## SERVICE INFO – INA 0055

# Eräisiin apulaitekierron hihnankiristinvarsien rulliin on tehty muutoksia

Tuotenumero: 533 0077 30  
534 0082 30  
534 0083 30  
534 0133 30  
534 0136 30  
534 0139 30

Kuva 1: Muutos edellisestä mallista (vasen) verrattuna uuteen malliin (oikea)

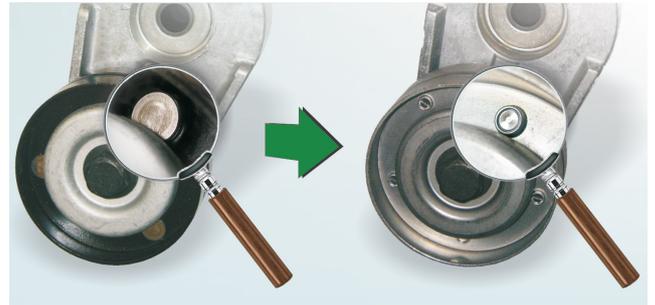
Jatkossa Schaeffler Automotive Aftermarket tarjoaa uutta mallia esitettyihin kiristinvarsiin. Kiristinrullien erot ovat pinnoitteessa (aiemmin musta ja nyt metallinkiiltainen) ja liitos menetelmässä (aiemmin niitattu ja nyt TOX-menetelmällä).

Siirtymäajan puitteissa toimituksissa voi esiintyä molempia versioita ohjainrullista. Molemmat versiot täyttävät tekniset vaatimukset ja niitä voidaan käyttää rajoituksetta.
